**ENQUETE PUBLIQUE PREALABLE A LA DECLARATION  
D'UTILITE PUBLIQUE.  
PROJET DE BUS A HAUT NIVEAU DE SERVICE  
(TRANSPORT EST OUEST TEO) 3EME TRONÇON**

**ENQUETE PUBLIQUE DU 26 JUIN AU 28 JUILLET 2023**

**RAPPORT**

Anne RAMEAU  
Commissaire enquêtrice

Figure 13 : Programme des trois ans de travaux pour finir la ligne TEO – Secteur Ouest (Source : EGIS, mai 2022)

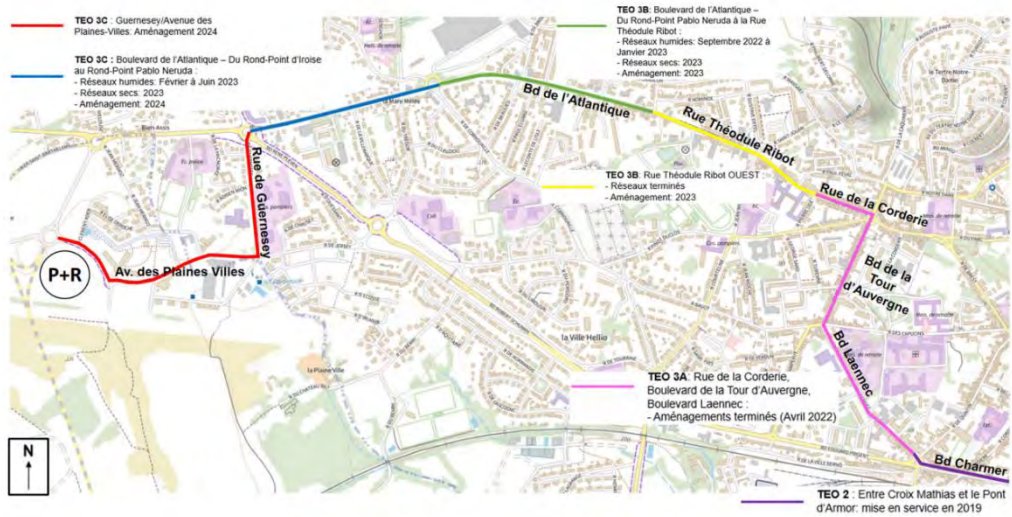
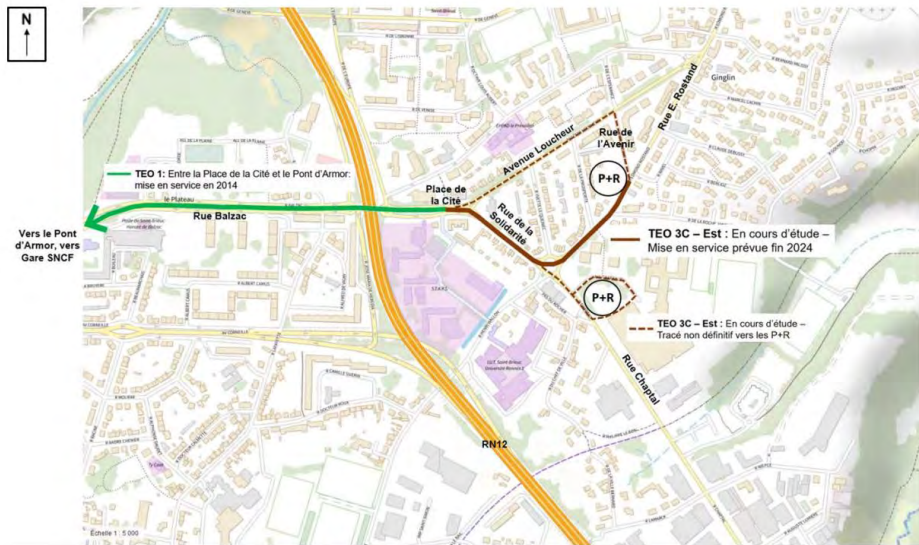
Confirmez-vous les programmes d'aménagement et de travaux élaborés en 2022 ?

*Les informations concernant les travaux préparatoires sur les réseaux sont toujours d'actualité.*

*Rond-point Pablo Neruda, stationnement et commerces*

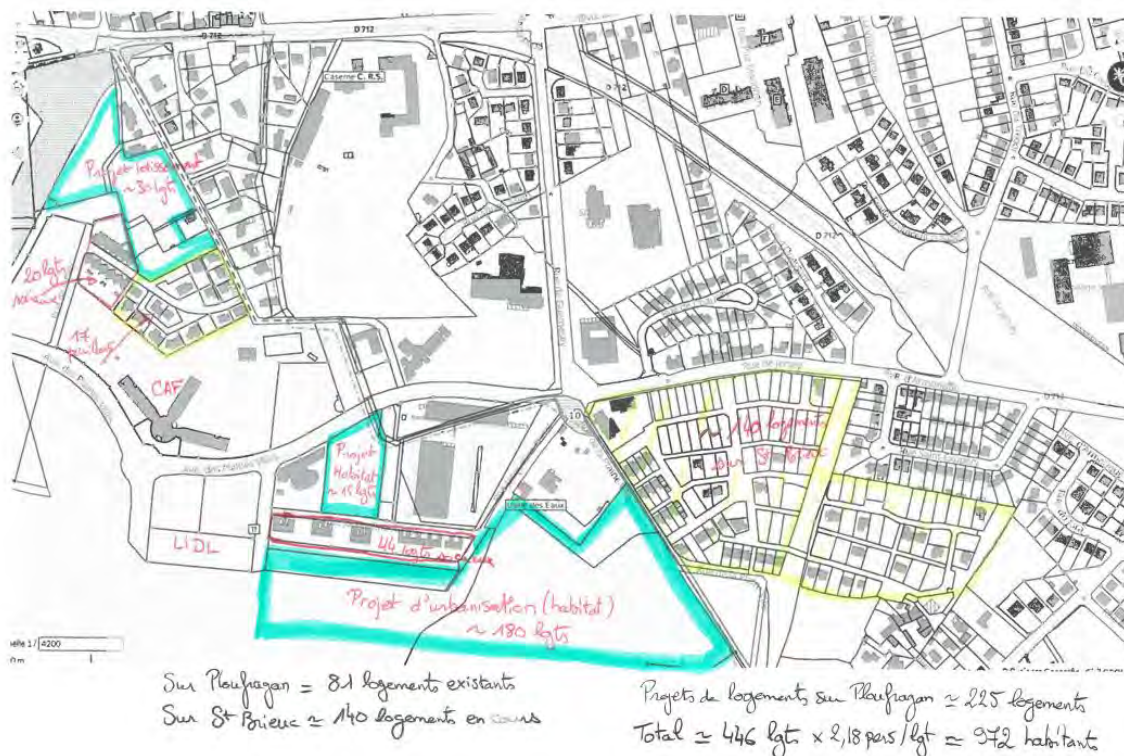
Pour répondre aux interrogations sur le stationnement, pouvez-vous préciser le nombre de places qui seront disponibles pour les commerces ainsi que les accès clientèle et livraison ; le cas échéant les espaces terrasses envisageables pour la boulangerie et le bar.
